令和4年10月5日 公告

案件名称：住之江区南港E岸壁荷さばき地外舗装補修工事（その2）

工事設計書（図面）の一部に記載誤りがありました。下記正誤表をご確認ください。

舗装構造図

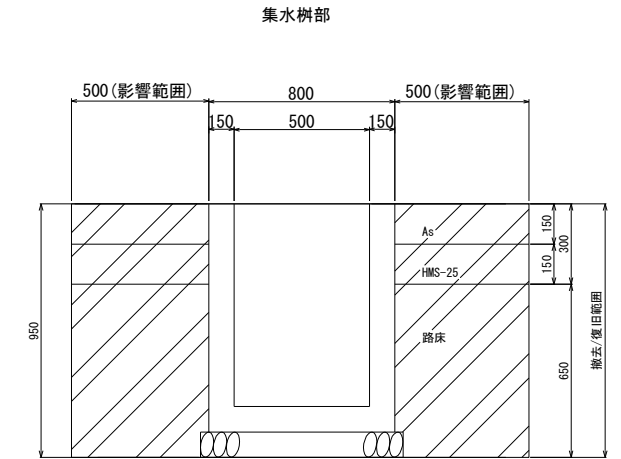
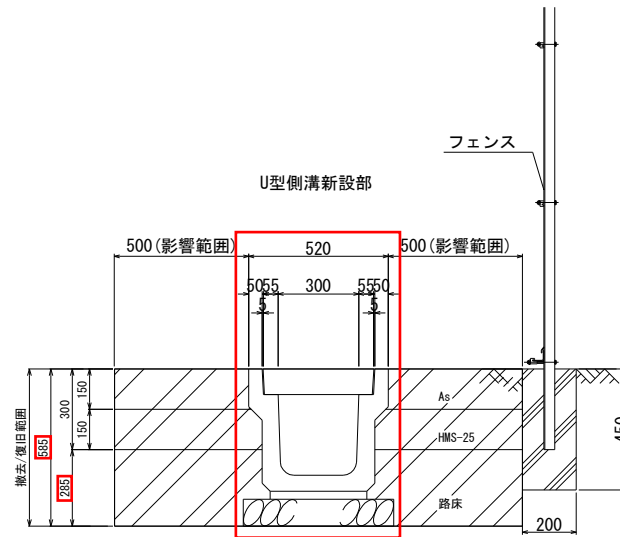
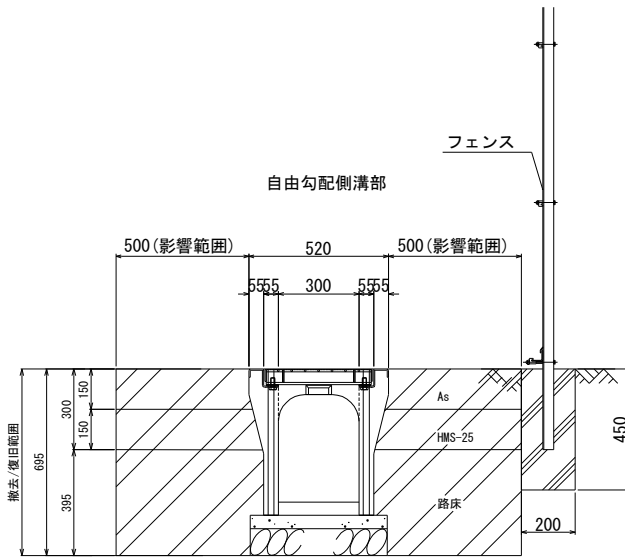
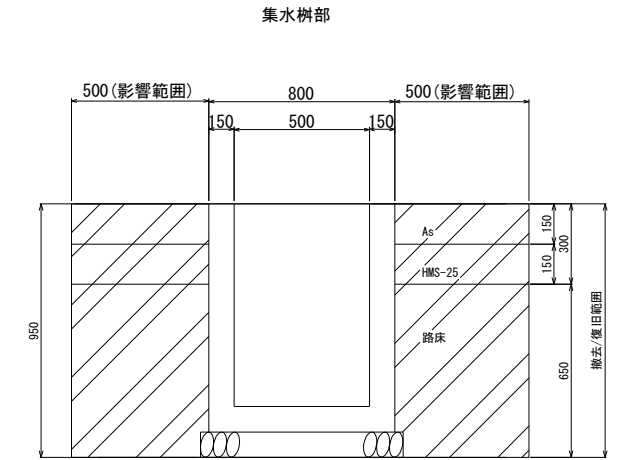
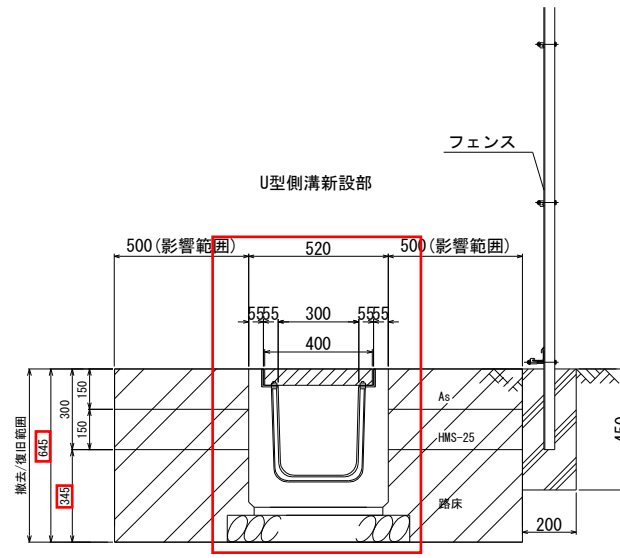
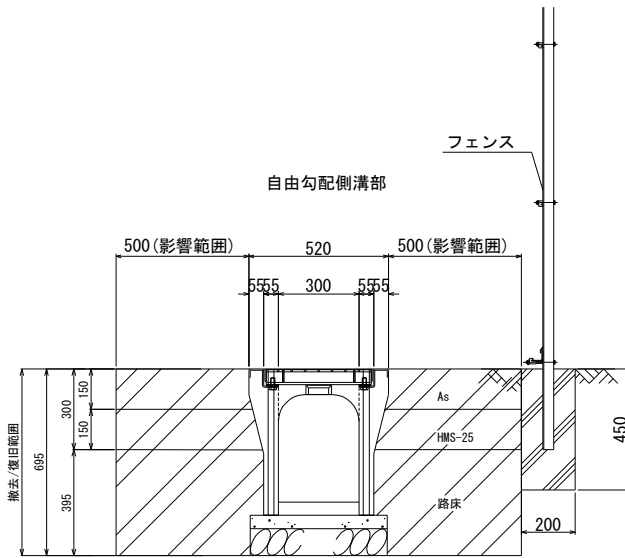
訂正箇所	誤	正
工事設計書（図面）P.5	舗装構造図 U型側溝新設部 ・側溝図の記載誤り ・撤去/復旧範囲 <u>585</u> mm（路床 <u>285</u> mm）	舗装構造図 U型側溝新設部 ・側溝図の訂正 ・撤去/復旧範囲 <u>645</u> mm（路床 <u>345</u> mm）
